**Specifieke technische voorschriften voor de aansluiting van op het distributienet aangesloten
oplaadpunten voor elektrische voertuigen – SIB23 CCLB 120
Analyse en antwoorden van Sibelga op de opmerkingen die werden gemaakt tijdens de
openbare raadpleging**

a) Betreffende de configuratie vermeld in de sectie opmerkingen: eerste DNG's op individuele meters en de rest op collectief opladen:

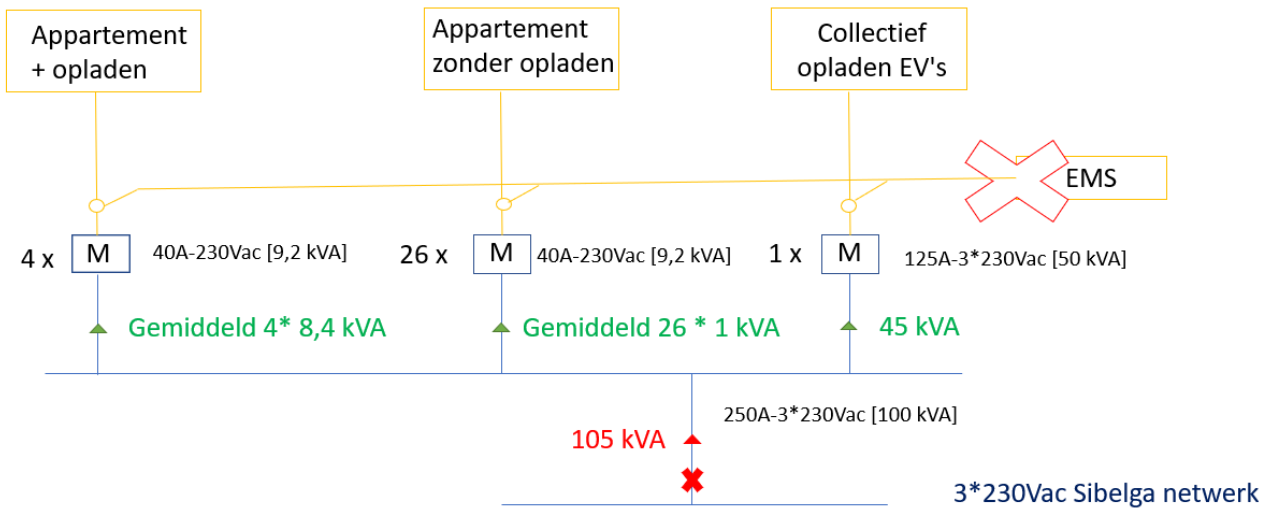
Het moet mogelijk zijn om de installatie van laadpalen achter individuele meters toe te staan, op voorwaarde dat een load balancing-systeem kan worden opgezet als er meer dan 4 oplaadinstallaties in hetzelfde gebouw zijn (wat impliceert dat alle mede-eigenaars laadpalen aanschaffen die compatibel zijn met hetzelfde load balancing-systeem). Afhankelijk van de geplande configuraties zal de DNB de locatie van het meetpunt voor de load balancing specificeren (bij de extra meter, stroomopwaarts van de algemene voeding van het gebouw of de HS-post enz.). We kunnen ons ook voorstellen dat de DNB het signaal aan de VME levert.

Dit voorstel heeft de volgende 2 nadelen:

- Deze situatie leidt tot discriminatie tussen de eerste DNG's en de andere DNG's
- In de voorgestelde oplossing is technisch een situatie mogelijk waarbij de hoofdkabel die het gebouw van stroom voorziet, overbelast raakt zonder dat de verschillende beveiligingen op meterniveau worden beïnvloed in het geval van een storing van het EMS (privé-uitrusting die wordt beheerd door de DNG en waarop de DNB geen inzagerecht heeft). Deze oplossing biedt geen garantie voor de bescherming van de netwerkkabels (oververhitting, afkoppeling van het hele gebouw enz.) in het geval van een storing van het load balancing-systeem dat is geïnstalleerd en wordt beheerd door de VME. Zoals uitgelegd in het algemene deel (zie § 2.2), heeft Sibelga al met deze situaties te maken gehad na de installatie van laadpalen zonder collectief opladen.
